Uttale til offentlig ettersyn – Kvalheimsneset serviceområde – gnr. 28 bnr. 63, 90 og 95 – Radøy kommune

Statens vegvesen viser til reguleringsplan for Kvalheimsneset serviceområde som vart sendt oss til offentlig ettersyn 13.01.2016. Frist for uttale til planen er 20.01.2016.

PRINSIPPSKISSE UREGULERT KRYSS

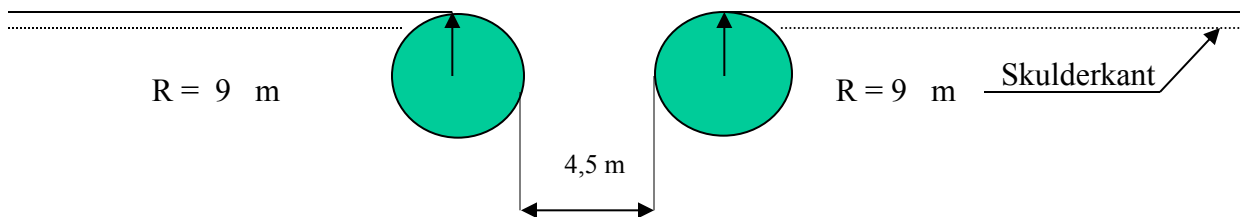
På bakgrunn av omfanget av utbygginga stilte vi krav om at avkøyring til området frå fylkesvegen skal utformast, og regulerast som kryss. Dette har konsulenten svart at dei har lagt inn i planen. Vi ser at utforminga ikkje er i samsvar med kriteria for uregulert T-kryss, jf. handbok N100 figur E7, tabell E3 og handbok V121 tabell 3.8. Sjå vedlagt prinsippskisse. Vi ber om at plankartet vert retta slik at intensjonen med planen vert innfridd.

Statens vegvesen har ikkje motsegn til reguleringsplanen slik han ligg føre. Vi meiner likevel at ein med enkle grep kan ta enno betre omsyn til trafikktryggleiken i planen. Vi ber og om at kryssløysinga i planen vert oppdatert i samsvar med vedlagt prinsippskisse.

Tilsvarende siktlengder som vist på tegningen må også gjerast gjeldande for trafikken som kjem på hovedvegen og skal inn i avkjørsla (sikt bakover og framover langs hovedvegen)

Av hensyn til snø og vegetasjon skal det i frisiktsonen vera fritt for sikthinder høgare enn 0,5 m. over hovedvegens nivå

Krav til svingradius for krysset:

Krav til lengdeprofil for kryss/sekundærveg:
